## Proposition d'amendements au document ECE/TRANS/WP.29/GRVA/2024/12

*Note :* le texte reproduit ci-dessous est basé sur les documents ECE/TRANS/WP.29/GRVA/2024/12 et GRVA-18-14. Il s'agit d'une consolidation des amendements, avec des modifications du texte existant du Règlement indiquées en gras pour les nouveaux caractères et en barré pour les caractères supprimés et en texte rouge pour celles qui sont liées à GRVA-18-14.

Modèle A

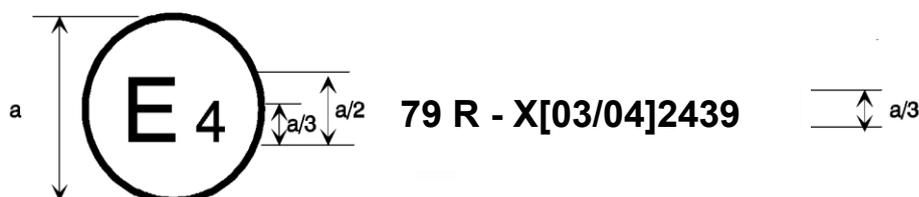
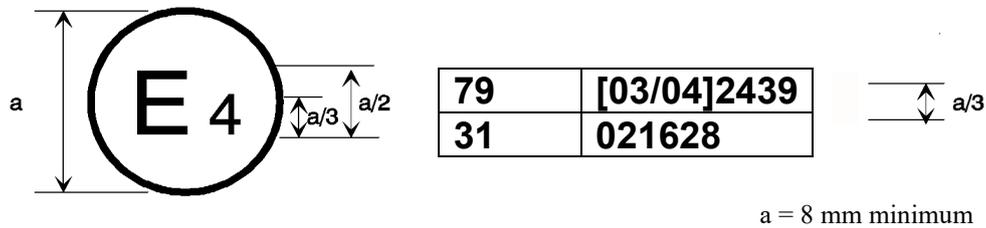
La marque d'homologation ci-dessus, apposée sur un véhicule, indique que le type de ce véhicule a été homologué aux Pays-Bas (E 4), en ce qui concerne l'équipement de direction, en application du Règlement ONU n°79, sous le numéro d'homologation [03/04]2439. Le numéro d'homologation indique que l'homologation a été délivrée conformément aux prescriptions du Règlement ONU n°79, alors que la série [03/04] d'amendements y avait déjà été incorporée.

[03/04]2439. La lettre « X » précédant le numéro d'homologation indique que le véhicule est équipé d'une ACSF qui a été exemptée des prescriptions du présent Règlement ONU, et/ou que le véhicule est équipé d'un système de direction qui présente une fonctionnalité définie comme étant une ACSF de catégorie ~~B2, D ou E~~. Le numéro d'homologation indique que l'homologation a été accordée conformément aux prescriptions du Règlement ONU n°79, alors que la série [03/04] d'amendements y avait déjà été incorporée.

4. *Paragraphe 4.4.3. et Annexe 2* : Une nouvelle disposition sur le marquage est ajoutée afin que les homologations au titre du Règlement de l'ONU n° 79 qui ont fait usage des dispositions spécifiquement relatives au DCAS puissent être identifiées, et donc les Parties contractantes qui n'appliquent pas le Règlement sur les DCAS peuvent évaluer si une homologation au titre du Règlement de l'ONU n° 79 est valable dans leur territoire ou pas.

Modèle B  
(Voir paragraphe 4.5. du présent Règlement)

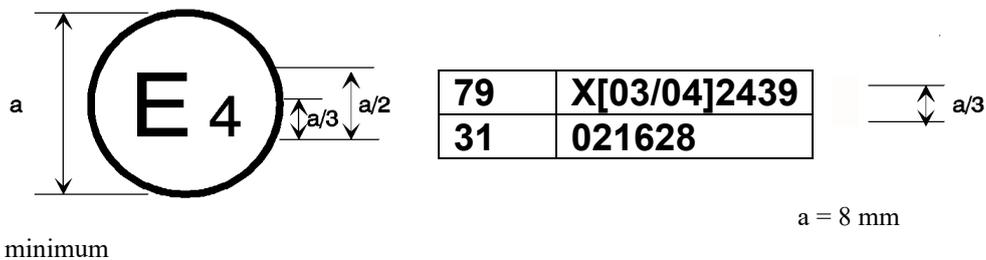
La marque d'homologation ci-dessus, apposée sur un véhicule, indique que le type de ce véhicule a été homologué aux Pays-Bas (E 4), en application des Règlements ONU n°s 79 et 31.<sup>c</sup> Les numéros d'homologation respectifs indiquent que, aux dates où ces homologations ont été accordées, le Règlement ONU n°79 comprenait la série [03/04] d'amendements et le Règlement ONU n°31 comprenait la série 02 d'amendements.

La marque d'homologation ci-dessus, apposée sur un véhicule, indique que le type de ce véhicule a été homologué aux Pays-Bas (E 4), en application des Règlements ONU n°s 79 et 31.<sup>d</sup> La lettre « X » précédant le numéro d'homologation indique que le véhicule est équipé d'ACSF qui ont été exemptées des prescriptions du présent Règlement ONU, ou que le véhicule est équipé d'un système de direction qui présente une fonctionnalité définie comme étant une ACSF de catégorie ~~B2, D ou E~~. Les numéros d'homologation indiquent qu'aux dates auxquelles les homologations respectives ont été accordées, le Règlement ONU n° 79 incorporant la série d'amendements [03/04] et le Règlement ONU n° 31 incluait la série 02 d'amendements.
